# ZAKŁAD USŁUG KOMINIARSKICH

Dotyczy: ul. **Barbary 2/4**

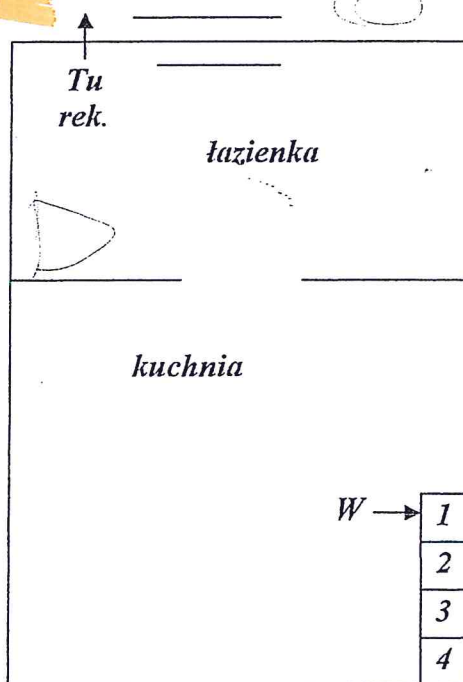
Po sprawdzeniu podłączeń do przewodów kominowych stwierdzam że brak możliwości podłączenia kotła co gazowego do istniejących przewodów kominowych.

W celu wentylowania łazienki można zamontować rekuperator np. HRV-100
